OPPDRAAG	Gbnr 77/79 Hylla Austmarka	DOKUMENTKODE	10210279-RIGberg-NOT-001
EMNE	Uavhengig kontroll - Vurdering av støttemur	TILGJENGELIGHET	Åpen
OPPDRAAGSGIVER	Helland Utleie AS	OPPDRAAGSLEDER	Bård Steinsland
KONTAKTPERSON	Gaute Helland	SAKSBEHANDLER	Christoffer Taule
KOPI		ANSVARLIG ENHET	10233013 Bergteknikk Vest

Uavhengig kontroll - Vurdering av støttemur

Figur 2-1: Profil gjennom tomten.

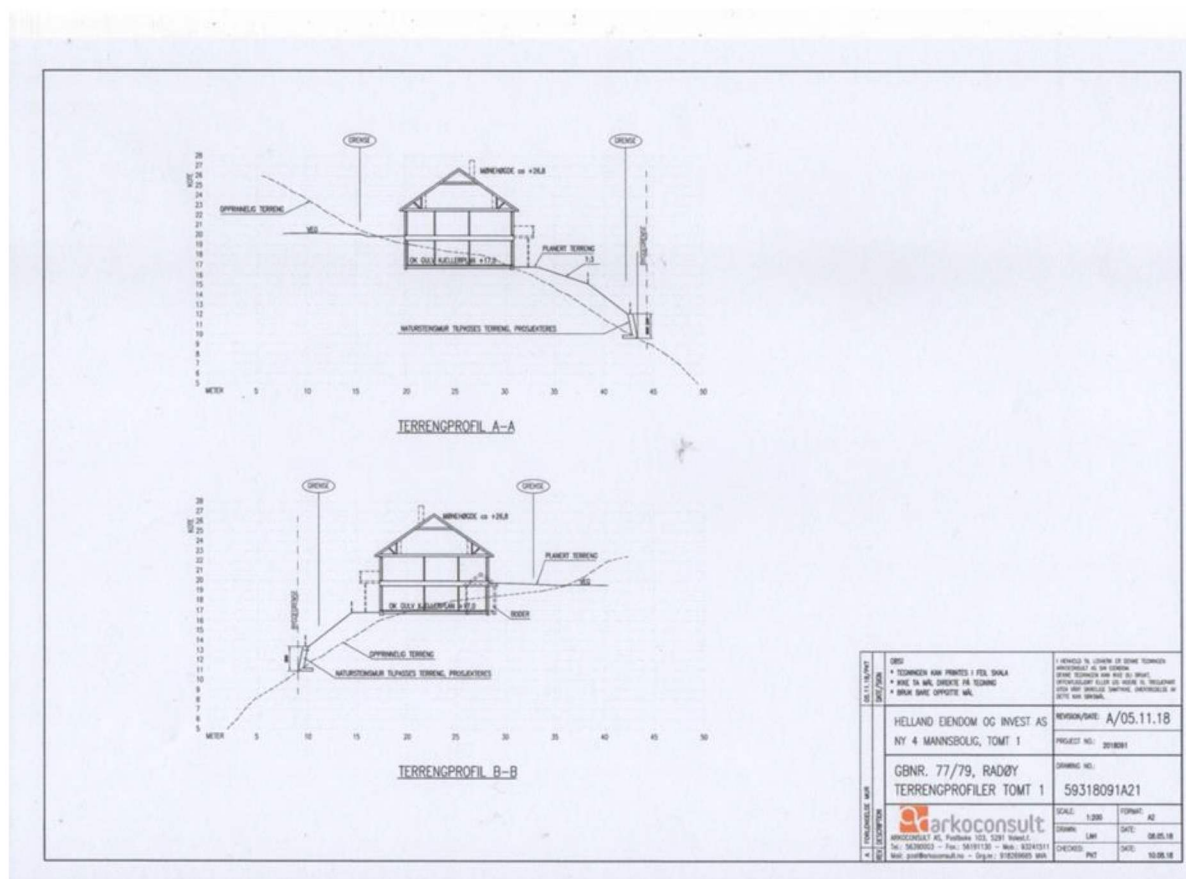
Den bratte skråningen og utfordrende tilkomst der støttemuren skal plasseres, gjør at Multiconsult anbefaler å etablere en betongmur, slik det ble foreslått av Russenes Rådgiver geologi RRG. Det stilles derimot spørsmålstegn ved murens plassering slik den er tegnet inn i Figur 2-1. Dersom støttemuren flyttes lengre opp i skråningen (hvor gjerde er tenkt plassert), vil dette forenkle byggingen av støttemuren, samtidig som man reduserer behovet for oppfyllingsmasser bak muren.

Figur 3-1: a) tørrsteinsmur; b) tørrsteinsmur på betongsåle; c) tørrsteinsmur på pigget flate; d) armert betongmur med labank; e) armert betongvegg forankret i berg med bolter; f) betongmur med ribber

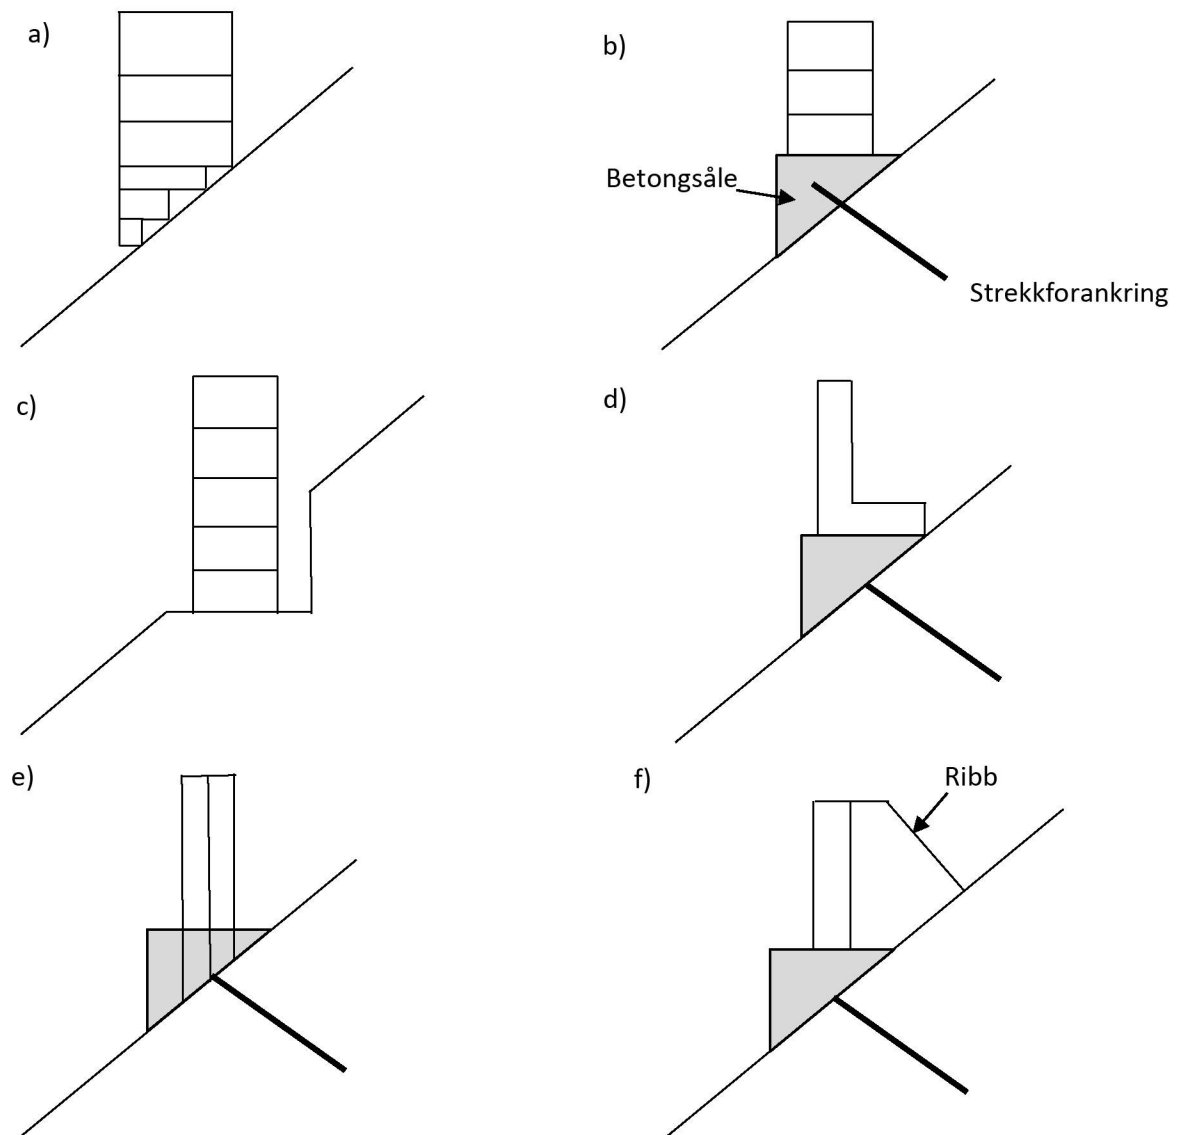
Nødvendig bredde og helning på en tørrsteinsmur vil være avhengig av nødvendig høyde og opptredende jordtrykk. Utfordringen med en tørrsteinsmur i dette tilfellet er todelt: (1) skaffe til veie en god fot og (2) tilkomst i anleggsfasen. I Statens Vegvesen sin håndbok V220 står det at den nederste steinen bør fortrinnsvis ha full murebredde for at muren skal kunne fungere som et legeme. I Figur 3-1a ser man at det ikke er mulig å få til dette uten å gjøre ytterligere tiltak på grunn

av det skrående terrenget. Et alternativ er å støpe en betongsåle som er forankret i berggrunnen med fjellbolter, slik det er vist på Figur 3-1b. Tørrsteinsmuren etableres deretter på betongsålen. Et annet alternativ er å pigge en flate i terrenget for siden å etablere en tørrsteinsmur på flaten (Figur 3-1c). Ulempen med en tørrsteinsmur er at det må være tilkomst for gravemaskin til lokaliteten ved etablering av tørrmur i anleggsfasen. Dette kan være utfordrende pga. det bratte terrenget på stedet.

Alternativet til en tørrsteinsmur er å etablere en betongmur som anbefalt av RUSSENEs rådgiver geologi. En slik mur trenger ikke den samme tilkomsten, da forskaling kan løftes og betongen kan pumpes til det aktuelle stedet. Man er likevel avhengig av at løsmasser fjernes og berg blottlegges i området hvor muren skal etableres. Det finnes ulike typer løsninger for en armert betongmur. Det kan f.eks. etableres en betongmur med labank (Figur 3-1d), betongmur forankret i berg med bolter (Figur 3-1e) eller en betongmur med ribber (Figur 3-1f). I dette tilfellet er det aktuelt å forankre betongmuren med bolter i berg for alle de tre skisserte løsningene.
